東京電力ホールディングス株式会社福島第一原子力発電所の 中期的リスクの低減目標マップの改定（2回目）

令和6年2月28日
原子力規制庁

東京電力福島第一原子力発電所の中期的リスクの低減目標マップ(2024年3月版)(案)

第 111 回特定原子力施設監視・評価検討会における関係者の主な意見

- 「核種分析」の分野における、実現すべき姿（2033年度）に対する目標について、追加で取り組む項目は以下の通り。

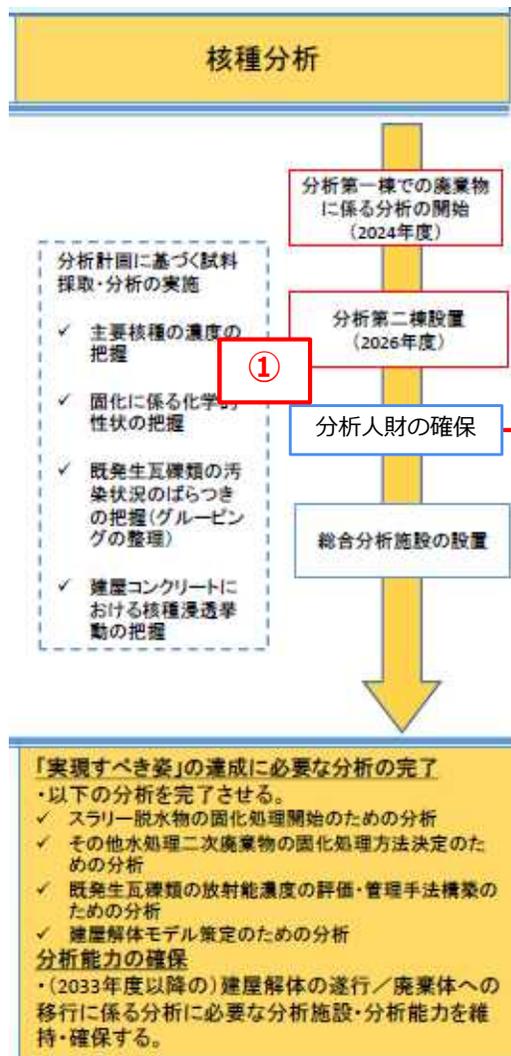
核種分析	
実現すべき姿 (2033年度)	<p>「実現すべき姿」の達成に必要な分析の完了</p> <ul style="list-style-type: none"> 以下の分析を完了させる。 <ul style="list-style-type: none"> スラリー脱水物の固化処理開始のための分析 その他水処理二次廃棄物の固化処理方法決定のための分析 既発生瓦礫類の放射能濃度の評価・管理手法構築のための分析 建屋解体モデル策定のための分析 <p>分析能力の確保</p> <ul style="list-style-type: none"> (2033年度以降の) 建屋解体の遂行/廃棄体への移行に係る分析に必要な分析施設・分析能力を維持・確保する。
追加で取り組む項目	<p>① 「分析人財の確保」を追加</p>
主な取り組み内容	<p>① 廃棄物分析や燃料デブリ分析等、これから取り組む分析の他、ALPS処理水等の現行の分析も含めて、廃炉の安全と進捗に必要な分析が滞りなく実行できるための人財を確保する。現在、分析方法・手順を東電自ら考えることができる人財（分析技術者）の育成・確保と、手順に基づき分析を実施するための人財（分析作業員）の確保に取り組んでいる。</p> <p>参考：P10～P13 福島第一原子力発電所廃炉・事故調査に係る連絡・調整会議（第12回）資料1-4 分析人財確保に向けた取り組み状況</p>

- 「水処理廃棄物等」の分野における、実現すべき姿（2033年度）に対する目標について、認識の確認を行う項目は以下の通り。

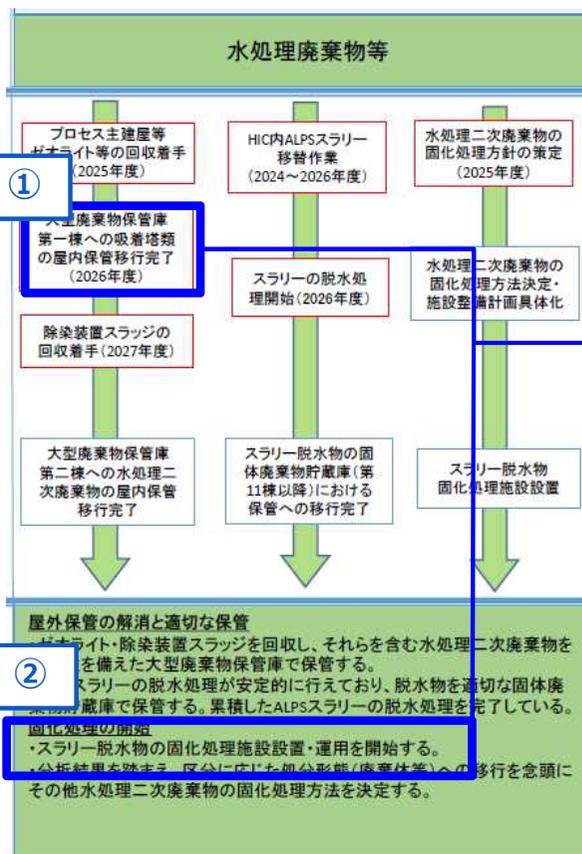
水処理廃棄物等	
実現すべき姿 (2033年度)	<p>屋外保管の解消と適切な保管</p> <ul style="list-style-type: none"> ゼオライト・除染装置スラッジを回収し、それらを含む水処理二次廃棄物を耐震性を備えた大型廃棄物保管庫で保管する。 ALPSスラリーの脱水処理が安定的に行えており、脱水物を適切な固体廃棄物貯蔵庫で保管する。累積したALPSスラリーの脱水処理を完了している。 <p>固化処理の開始</p> <ul style="list-style-type: none"> スラリー脱水物の固化処理施設設置・運用を開始する。 分析結果を踏まえ、区分に応じた処分形態（廃棄体等）への移行を念頭にその水処理二次廃棄物の固化処理方法を決定する。
認識の確認を行う項目	<ol style="list-style-type: none"> ① 大型廃棄物保管庫第一棟への吸着塔類の屋内保管移行完了（2026年度） ② スラリー脱水物の固化処理施設設置・運用を開始する。
当社の認識	<ol style="list-style-type: none"> ① 屋外に保管しているSARRY吸着塔の屋内保管完了について2026年度を目標としているが、大型廃棄物保管庫第一棟については、可能な範囲でSARRY以外の使用済吸着棟類も早期に屋内保管移行するという主旨と認識。 ② 「スラリー脱水物の固化処理施設設置・運用を開始」については、2033年度の開始に向けて取り組みを行っていくが、2025年度に策定する固化処理方針でお示しする計画により、開始時期の議論が必要であるという認識。

- 「汚染水対策」の分野における、実現すべき姿（2033年度）に対する目標について、認識の確認を行う項目は以下の通り。

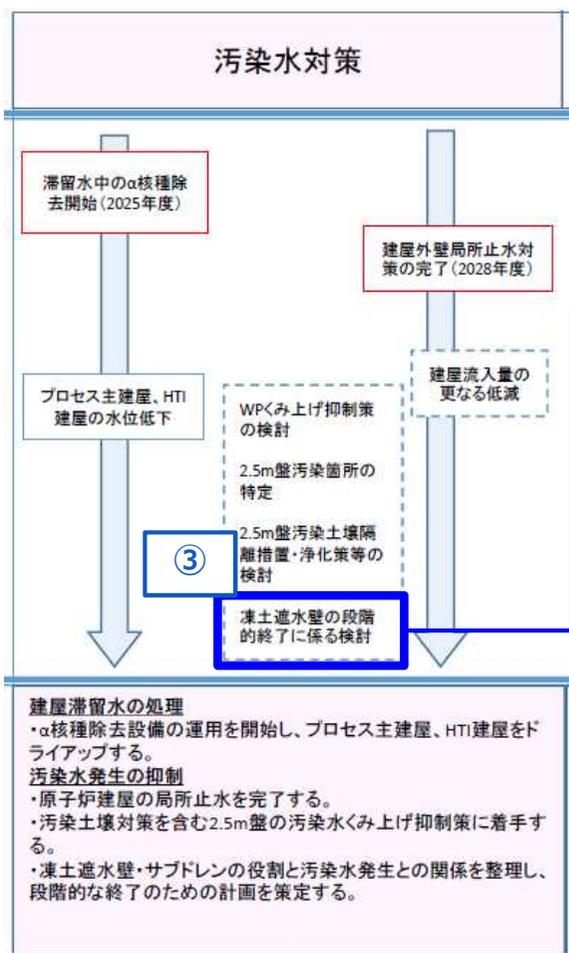
汚染水対策	
実現すべき姿 (2033年度)	<p>建屋滞留水の処理</p> <ul style="list-style-type: none"> α核種除去設備の運用を開始し、プロセス主建屋、HTI建屋をドライアップする。 <p>汚染水発生抑制</p> <ul style="list-style-type: none"> 原子炉建屋の局所止水を完了する。 汚染土壌対策を含む2.5m盤の汚染水くみ上げ抑制策に着手する。 凍土遮水壁・サブドレンの役割と汚染水発生との関係を整理し、段階的な終了のための計画を策定する。
認識の確認を行う項目	③ 凍土遮水壁の段階的終了に係る検討
当社の認識	③ 汚染水対策の効果を踏まえ、凍土方式の陸側遮水壁、サブドレンに依らない極力パッシブな管理を目指した対策計画を策定していく。今後、局所止水等の施策の継続と並行して、中長期的な汚染水対策について検討し、以降の凍土方式の陸側遮水壁の扱いについて明確にしていく事を目指すものと考えている。
